## 改善箇所説明図

### 基準不適合発生箇所

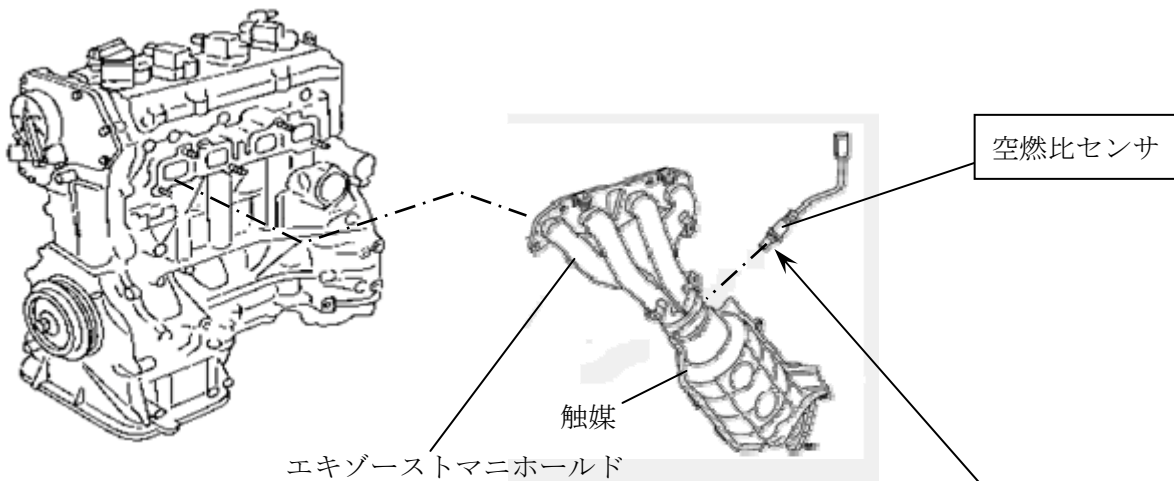
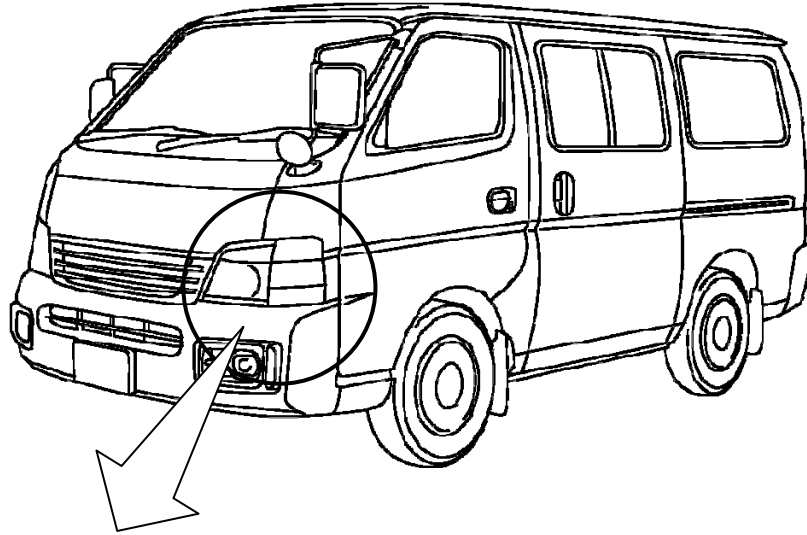
排出ガス発散防止装置において、エンジン製作工場検査設備の空燃比センサ用電気配線が不適切なことにより、空燃比センサを損傷させたおそれがあり、当該車の排出ガス発散防止装置が確実に機能せず、一酸化炭素排出量が規制値を超えるおそれがある。

全車両、当該空燃比センサを点検し、損傷しているものは良品と交換する。

識別：銀色のシールをモデルナンバープレートの右横に貼り付ける。
